Interpretatiebesluit Deskundigenpanel RBI

datum 27 februari 2018

Interpretatiebesluit 2018-1 - Rookluiken in sheddaken

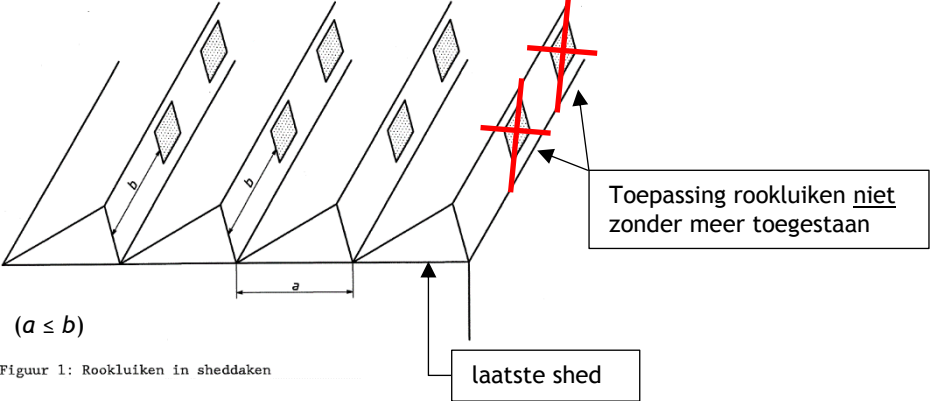
Normparagraaf	6.3.6 & 6.3.7 & 6.3.8 van NEN 6093:1995
<p>Vraag</p>	<p>In 6.3.6 staat: Rookluiken mogen slechts zijn geplaatst in delen van het dak met een helling kleiner dan 30° of in delen van een sheddak.</p> <p>In 6.3.7 staat: Indien de helling van het dak ter plaatse van het rookluik groter is dan 30°, mogen rookluiken zich niet bevinden in de shed aan een rand van een sheddak.</p> <p>In 6.3.8 staat: De horizontale afstand van elk punt van een rookluik tot de rand van een shed mag niet kleiner zijn dan de kleinste horizontale afstand tot de nok van de aangrenzende shed (zie figuur 1).</p>  <p>($a \geq b$)</p> <p>Figuur 1: Rookluiken in sheddaken</p> <p>Figuur 1 lijkt af te wijken van deze paragrafen. Hoe moeten deze paragrafen in combinatie met figuur 1 worden geïnterpreteerd?</p>
<p>Antwoord</p>	<p>6.3.6 en 6.3.7: Bij toepassing van rookluiken in delen van een dakconstructie met een helling van meer dan 30° (bijvoorbeeld een shed of zadeldak) zorgt de direct naastgelegen shed of zadeldak (aan de zijde van de rookluiken) ervoor dat de wind omhoog wordt 'afgebogen' waardoor deze geen positieve winddruk kan veroorzaken op het betreffende rookluik.</p> <p>Met 'een rand van sheddak' wordt bedoeld de laatste shed of een zadeldak in het dakvlak, waarbij de rookluiken dezelfde oriëntatie hebben als de buitengevel (einde van het gebouw; in figuur 1 de rechter shed). In tegenstelling tot figuur 1 zijn daarom rookluiken niet toegestaan in de laatste shed of zadeldak zonder aanvullende voorziening of onderbouwing.</p> <p>6.3.8: Met 'de rand van een shed' wordt bedoeld de kopse zijden (uiteinden) van de shed of zadeldak. De afstand van elk punt van het rookluik (in de dag gemeten) tot de rand van een shed of zadeldak (maat 'b' in figuur 1) mag niet kleiner zijn dan de afstand naar een direct daarnaast gelegen shed of zadeldak (maat 'a' in figuur 1).</p>

<p>De eis $a \geq b$ onder figuur 1 moet worden gelezen als $a \leq b$ om aan te sluiten bij 6.3.8.</p>  <p>$(a \leq b)$</p> <p>Figuur 1: Rookluiken in sheddaken</p> <p>laatste shed</p> <p>Toepassing rookluiken <u>niet</u> zonder meer toegestaan</p>
<p>Interpretatie van het doel of de functionele eis</p>	<p>Bij plaatsing van rookluiken in een helling van meer dan 30° neemt de kans toe op het ontstaan van een positieve winddruk nabij de rookluiken.</p> <p>De doelstelling van de eisen zoals omschreven onder 6.3.6, 6.3.7 en 6.3.8 is het voorkomen dat als gevolg van positieve winddrukken nabij de rookluiken de efficiëntie/doelmatigheid van de RWA te veel zal afnemen.</p>
<p>Vertaling naar een prestatie-eis of product-eis op basis van onderbouwing van een risicoanalyse</p>	<p>Indien wordt afgeweken van eisen in 6.3.6, 6.3.7 en 6.3.8 moeten voorzieningen zijn getroffen om negatieve windinvloeden tegen te gaan (zoals uitzetramen met scharnier aan de onderkant of windspoilors) of moet rekenkundig zijn onderbouwd dat de wind voldoende wordt afgebogen.</p> <p>Bij een rekenkundige onderbouwing is het belangrijk om ook de direct omliggende bebouwing mee te nemen bij de bepaling van de winddrukken bij de rookluiken. Daarbij moeten alle windrichtingen in ogenschouw worden genomen.</p>
